Referente ao contrato administrativo nº 457/2022 assinado com essa municipalidade cujo objeto: CONTRATAÇÃO DE EMPRESA ESPECIALIZADA PARA EXECUÇÃO DE AMPLIAÇÃO DA UBS SANTA CRUZ EM ATENDIMENTO A PROPOSTA Nº 09157931000121003- EMENDA Nº 37020010 - FUNDO NACIONAL DE SAÚDE DO MUNICÍPIO DE CAPANEMA PR, cujo origem vem do certame licitatório Tomada de Preços nº 12/2022, no que tange a evolução do cronograma físico-financeiro da obra, esta fiscalização vem alertar a contratada, conforme já tratado nos últimos dias via aplicativo de mensagens com os responsáveis pela execução da obra.

NOTIFICAÇÃO 04

Utilizando deste instrumento viemos a partir deste, NOTIFICAR a referida empresa, na qual contém um contrato administrativo nº 457/2022 assinado com essa municipalidade cujo objeto: CONTRATAÇÃO DE EMPRESA ESPECIALIZADA PARA EXECUÇÃO DE AMPLIAÇÃO DA UBS SANTA CRUZ EM ATENDIMENTO A PROPOSTA Nº 09157931000121003-EMENDA Nº 37020010 - FUNDO NACIONAL DE SAÚDE DO MUNICÍPIO DE CAPANEMA PR, cujo origem vem do certame licitatório Tomada de Preços nº 12/2022, no que refere-se a evolução atual do contrato.

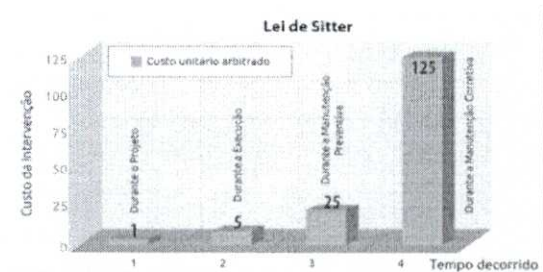
Referentes as últimas diligências da fiscalização na obra, foi possível identificar a manifestação de patologias e vícios nos elementos estruturais e alvenaria da obra.

Foi possível identificar que os pilares P6, P7, P39, foram concretados sem a utilização de estribo suplementar, além disso os estribos utilizados não seguem as prescrições estabelecidas em projeto estrutural conforme prancha 13 e 15.

A manifestação patológica identificada no concreto utilizado, é referente a falta de adensamento adequado, possibilidade de traço utilizado para fabricação do concreto não corresponder com a resistência solicitada em projeto, má qualidade de execução das formas e carência de espaçadores entre armadura e formas.

A falta de adensamento causou segregação entre agregados e aglomerante, formando as patologias identificadas como ninhos e bicheiras, bem como deixando em pontos da estrutura a armadura exposta.

Os pilares foram concretados em seções diferentes utilizando formas inadequadas, as quais promovem uma seção expressivamente descontinua.

Também foi possível constatar que as estruturas foram concretadas sem a utilização de espaçadores entre forma e armadura, acarretando a ausência de cobrimento suficiente da armadura, conforme estabelecido em projeto.

Junta de assentamento com espessura excessivamente espessa, e com vazios indo na contramão do que é prescrito na NBR 8545/1984, que estabelece que as juntas não poderão ultrapassar de 10 mm e não devem conter vazios, como foi possível identificar in-loco.

Também foi identificado a deficiência de prumo, nível e planeza das paredes;

Foi observada a falta de qualidade do tijolo cerâmico utilizado, sendo identificado vários tijolos quebrados e ainda assim assentados.

Demolição de pilares com bicheiras, ninhos e com armadura incompatível com o projeto, bem como pilares sem o devido cobrimento da armadura;

E quanto aos pilares que não apresente as patologias supracitadas no parágrafo anterior, apresentação de ensaios de resistência do concreto acompanhados de ART;

Demolição de partes da alvenaria que não atenda a eficiência necessária estabelecida em normativas, legislação, projeto e contrato.

Foto 01: rompimento pilar P39

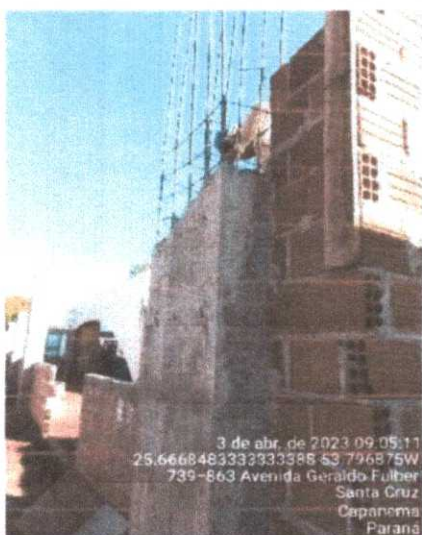
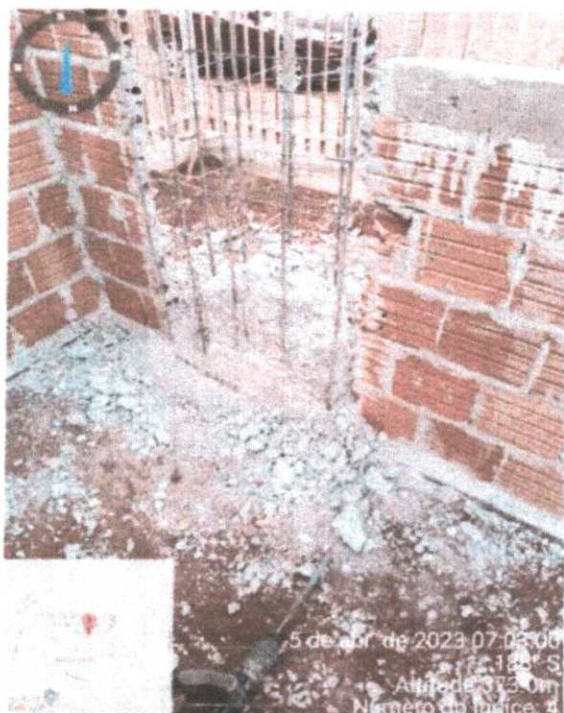
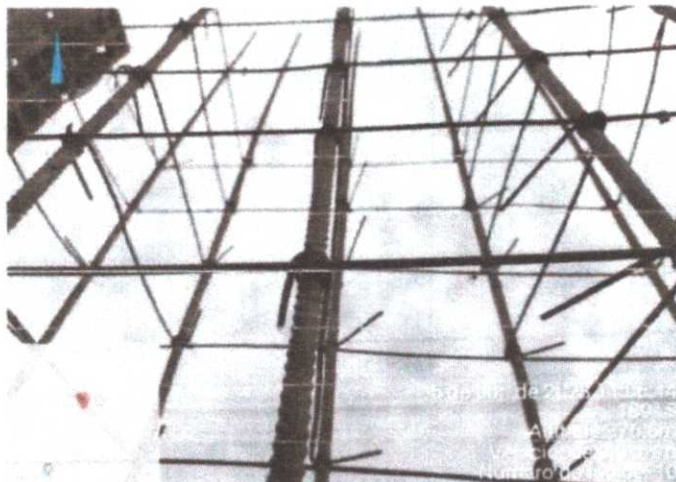
Primeiro, com relação ao pilar P39, foi realizada a demolição, conforme fotos a seguir:

Foto 05 : pilar P39 com os estribos suplementares dobrados
